KYSTVERKET

## Fråsegn til søknad om dispensasjon frå kommunedelplanen for Lindås til uttale - gnr 70 bnr 27 m. fl. Feste - Alver kommune - Vestland fylke

Feste kai med eksisterende flytebrygge. Bildet er tatt fra hurtigbåt som daglig trafikkerer i farleia.

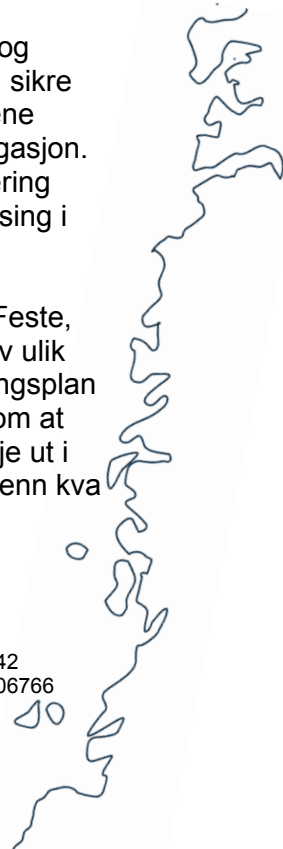
Farleia med farledsareal er vist med grønt skravert område i bildet til venstre nedanfor:

Eksisterende flytebrygge ligg heilt inntil farleia og naudsynt areal for skiptrafikken. Av situasjonsbeskrivinga ser det ut som om ny flytebrygge vert lagt utanfor eksisterende flytebrygge, dvs. kjem inn i areal til farleia.

**Kystverket går i mot at Alver kommune gir dispensasjon frå kommuneplanen sin arealdel til etablering av småbåthamna. Ny flytebrygge kan ikkje koma ut i farleia, dvs. grønt skravert areal i bildet ovanfor.**

Kystverket etterspør nøyaktige koordinatar for ytterpunkt på ny flytebrygge for å koma kommunen i møte.
